# 改善箇所説明図

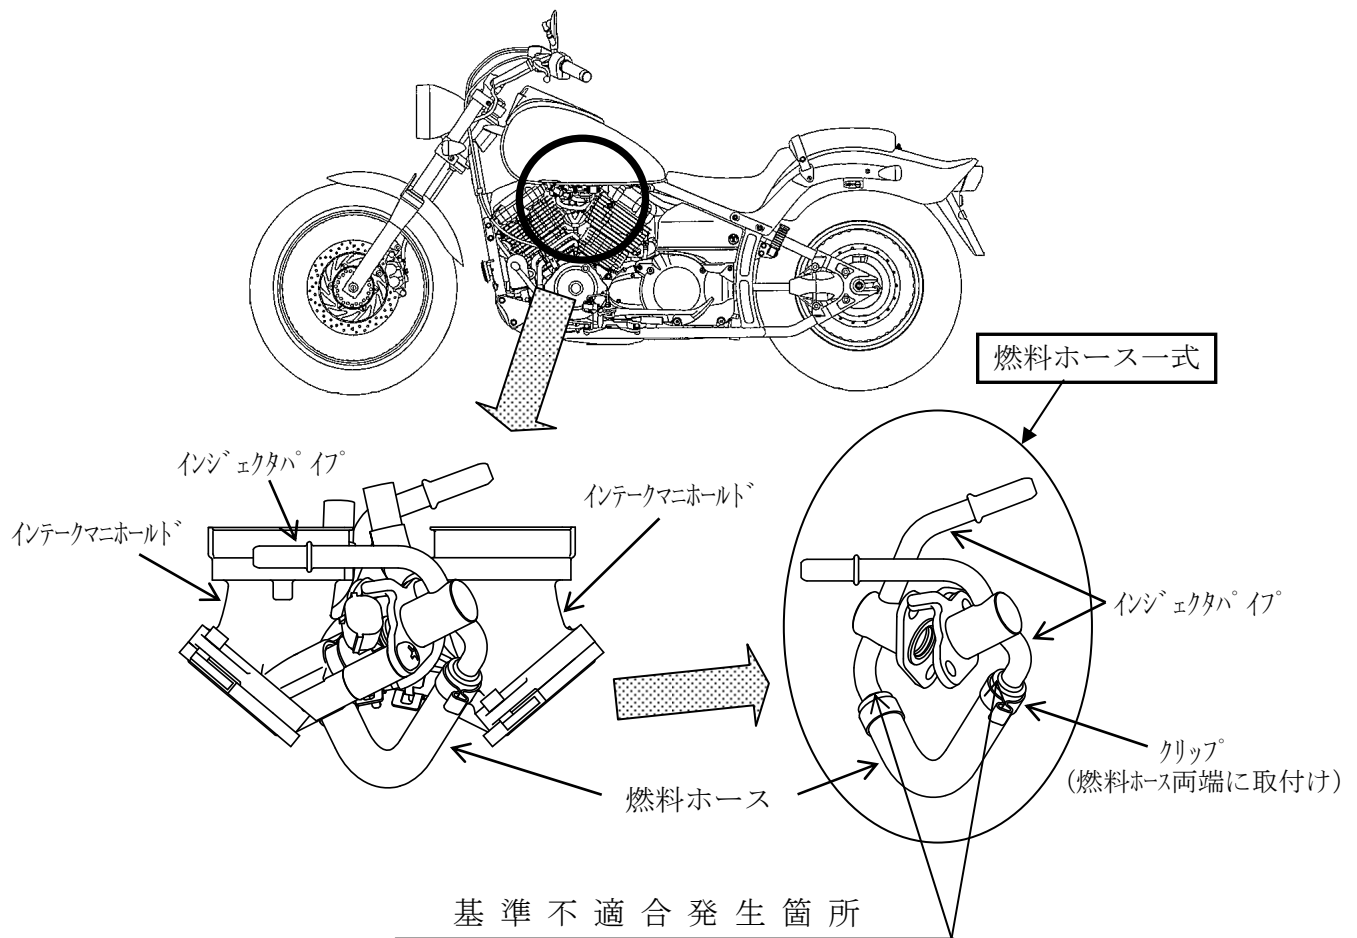
燃料装置において、燃料噴射装置をつなぐ燃料ホースの成形が不適切なため、当該ホースの接続部の密着が不十分なものがある。そのため、そのままの状態で使用を続けると、使用過程における燃料の圧力により、当該接続部の気密性が損なわれ燃料が漏れるおそれがある。

改善の内容：全車両、燃料ホース一式を対策品と交換する。
